MINETTE 512 K.

SERVICEANVISNING: MINETTE 512 K.

D&O RADIO

DIAGRAM FOR MINETTE 512 K. — serie II (fra nr. 294001)

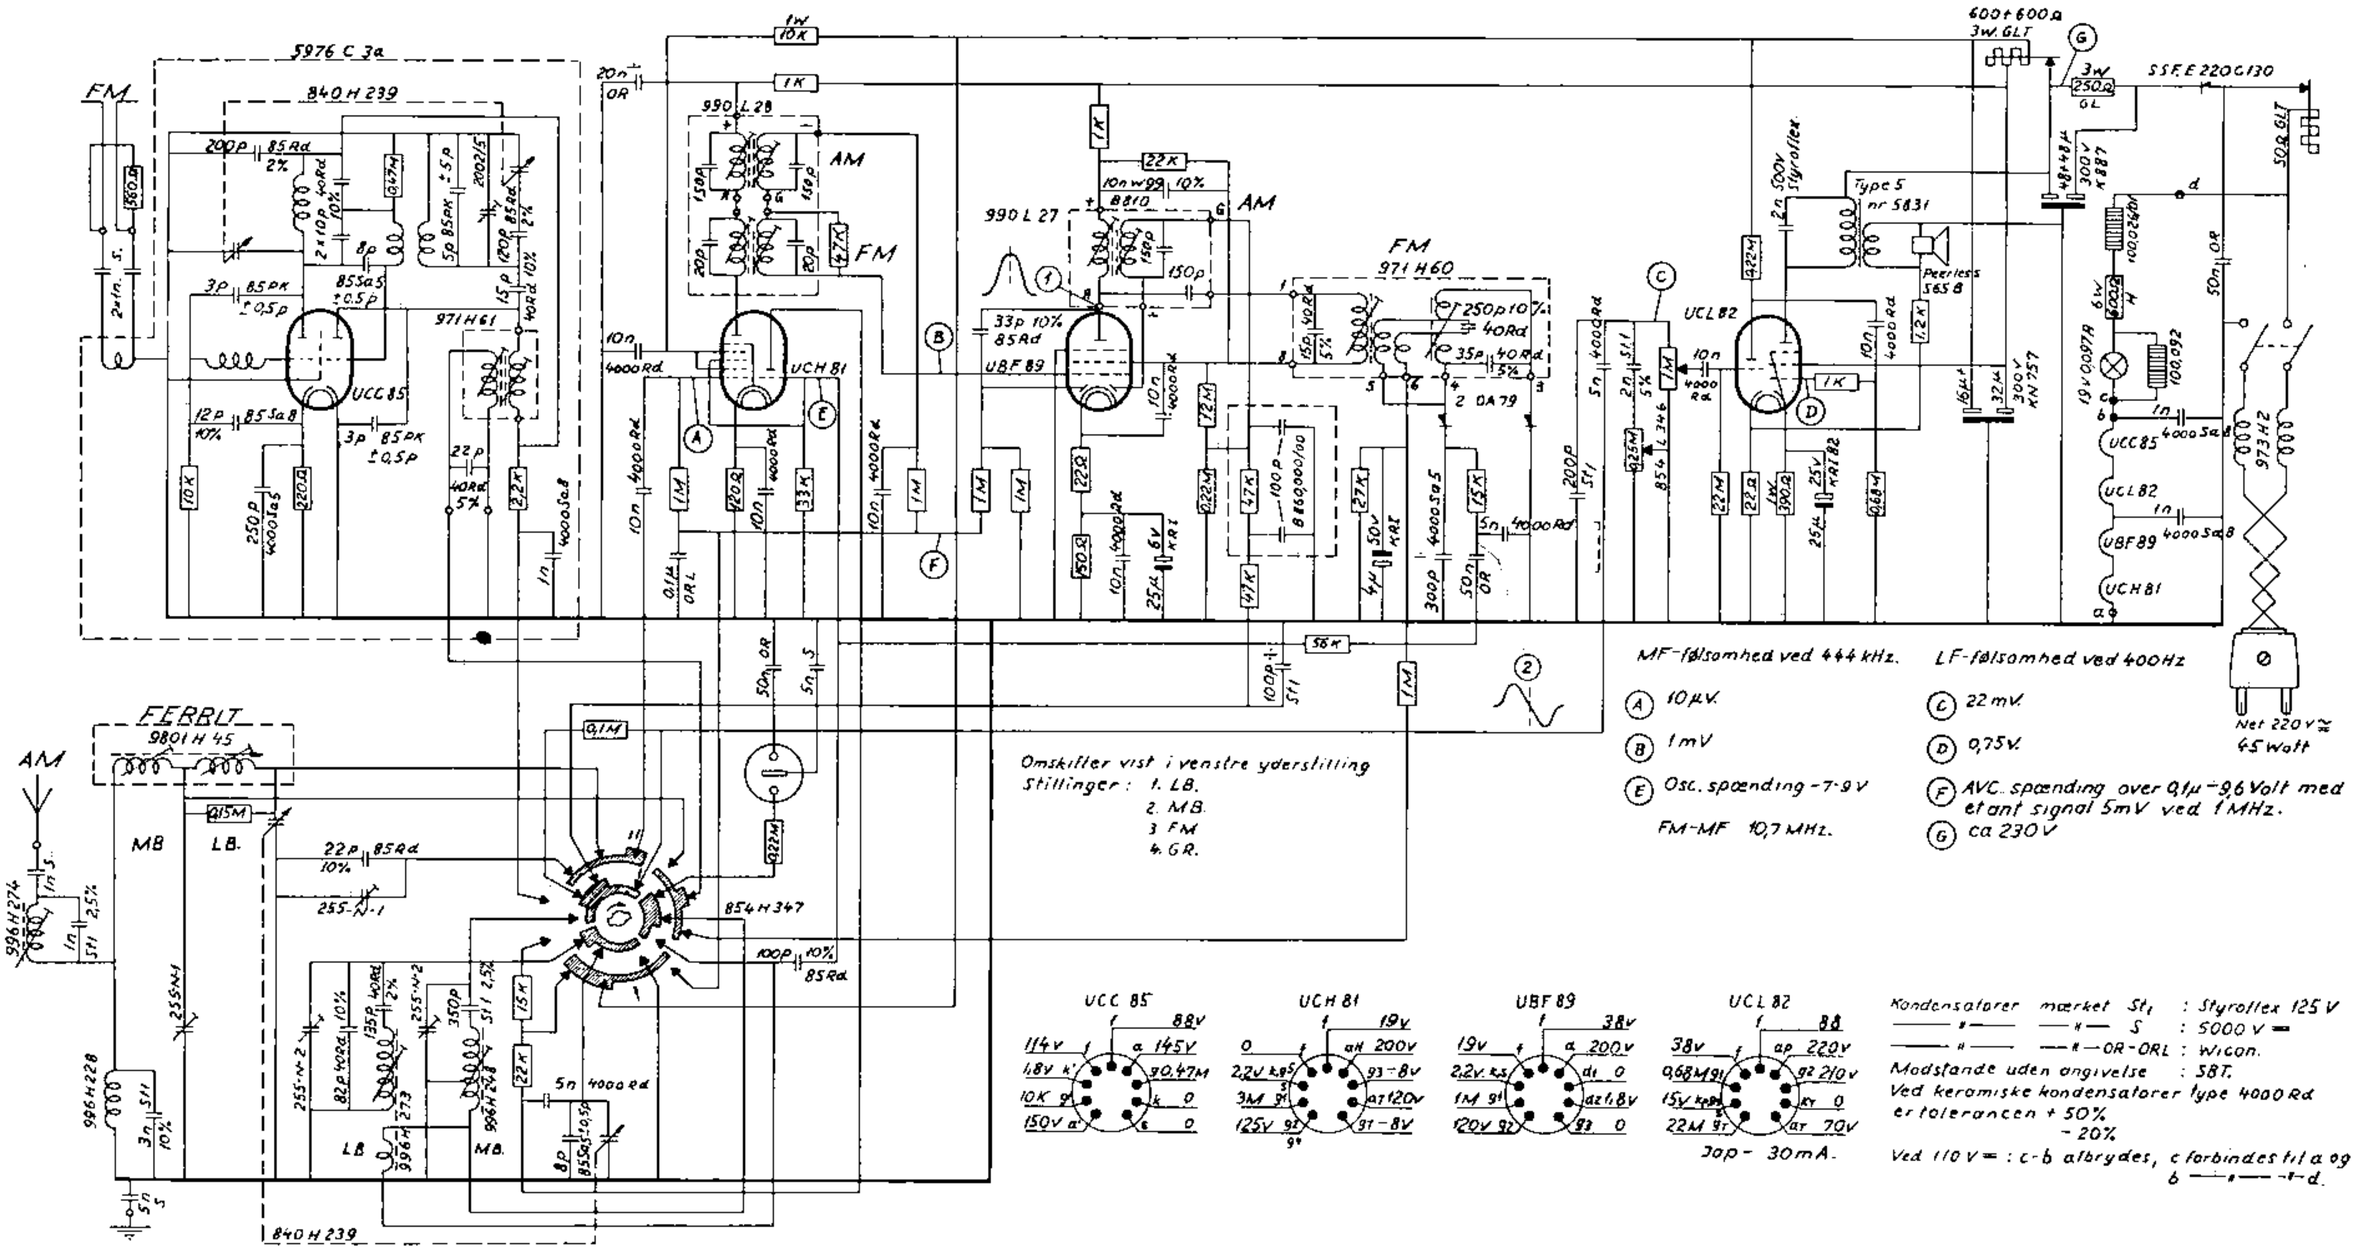
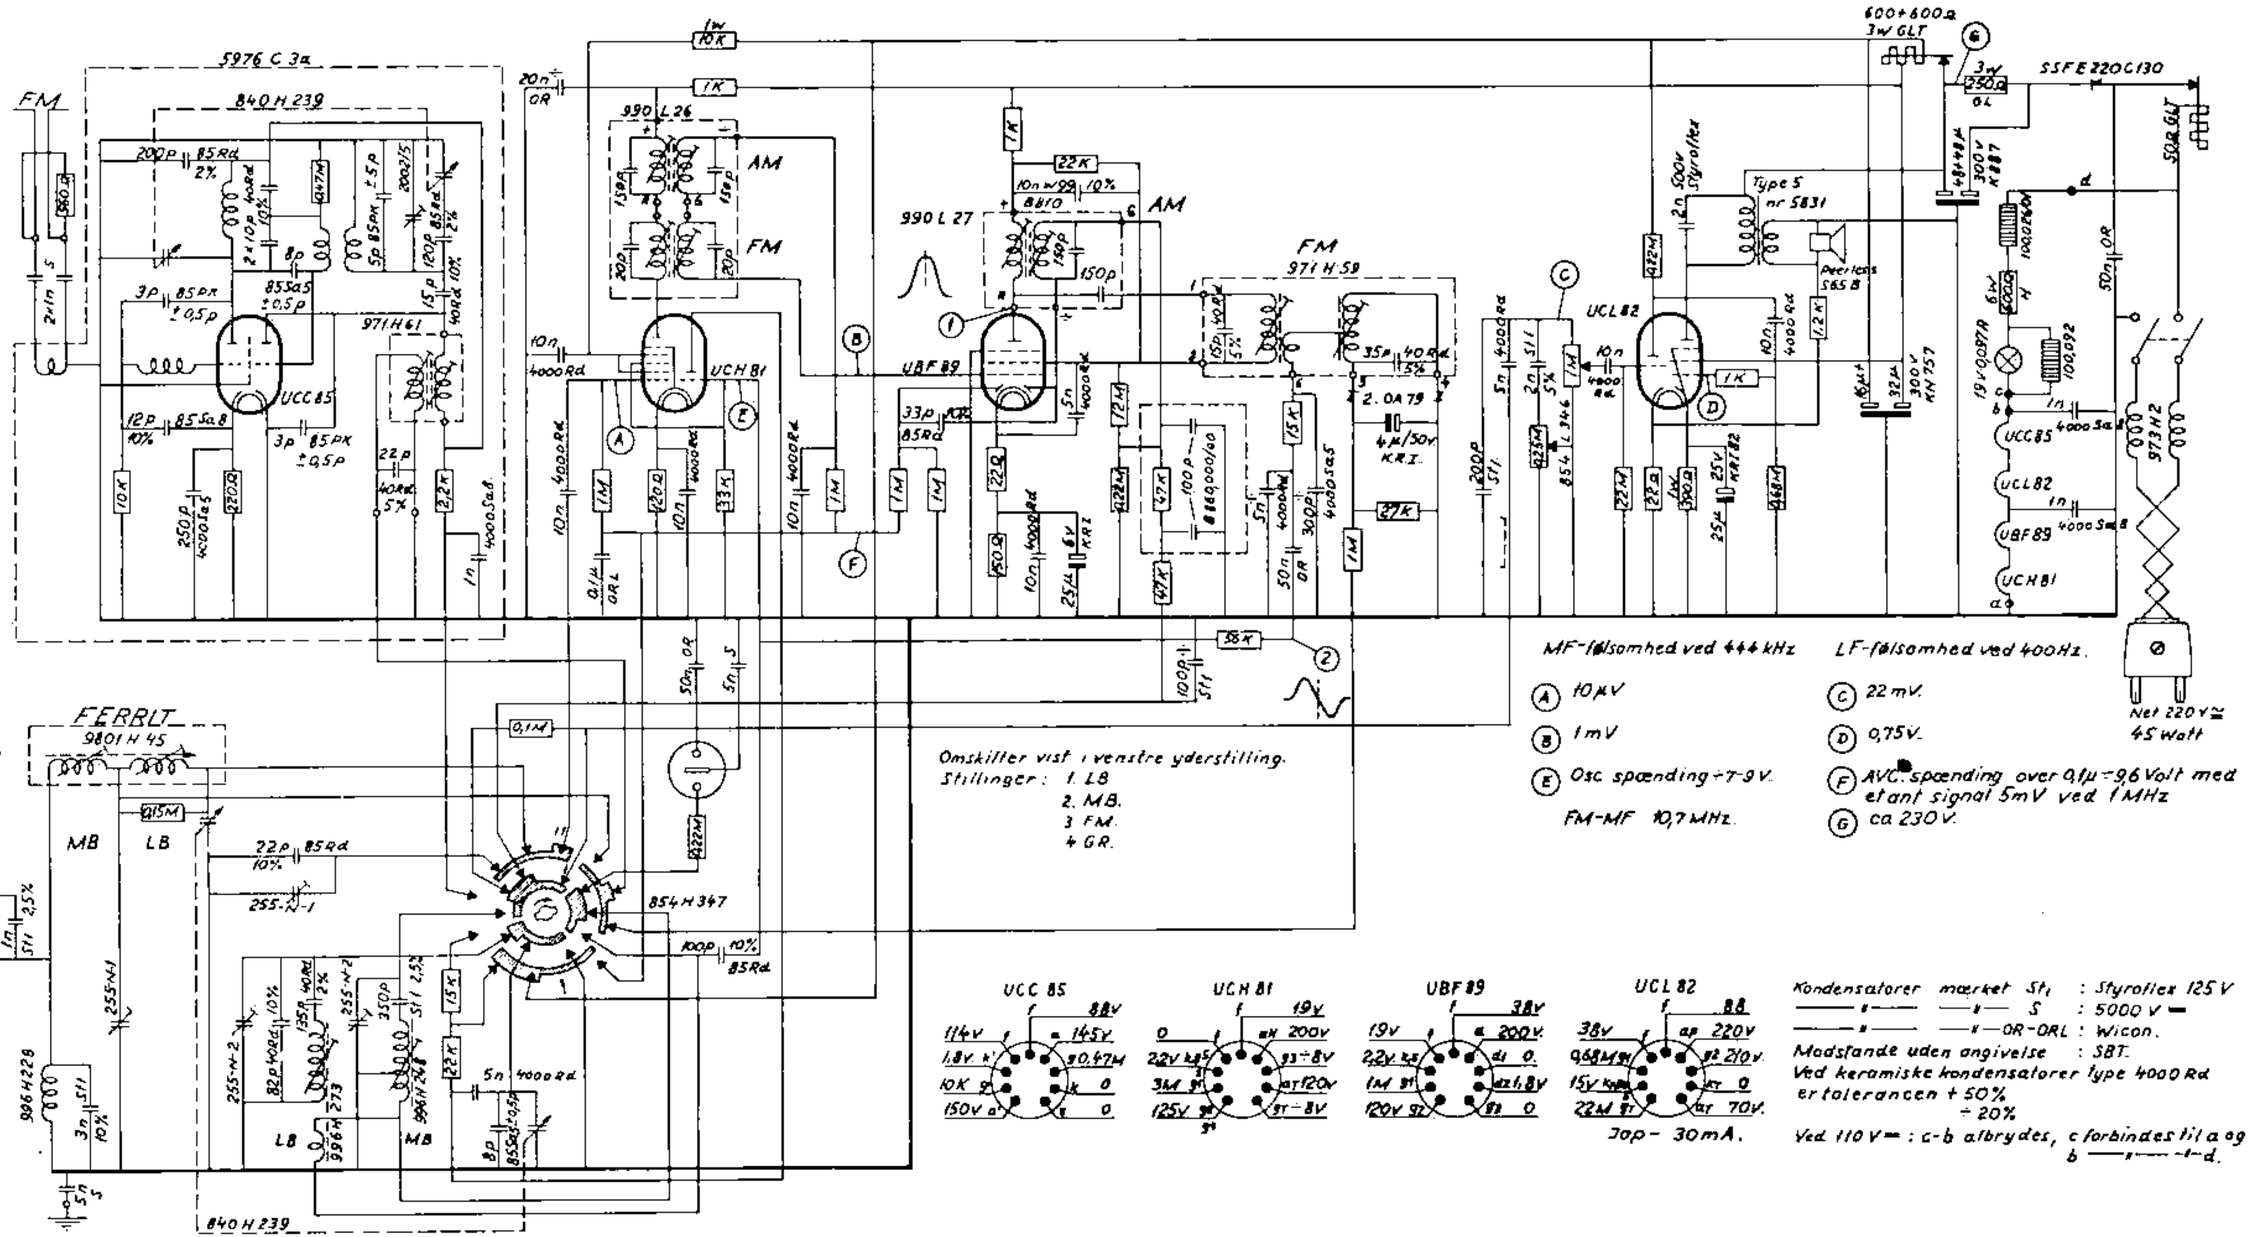
Forskellen på serie I og II består i en ændring af FM detektoren, der i serie I er en forholdsdetektor, medens serie II er en Fooster-Seley, der samtidig virker som begrænser. I MF transformatoren, 990 L 28, er samtidig foretaget en ændring, idet sekundæren på FM transformatoren er shuntet med en 47 kΩ, der giver en bedre FM kurve i forbindelse med den nye detektor.
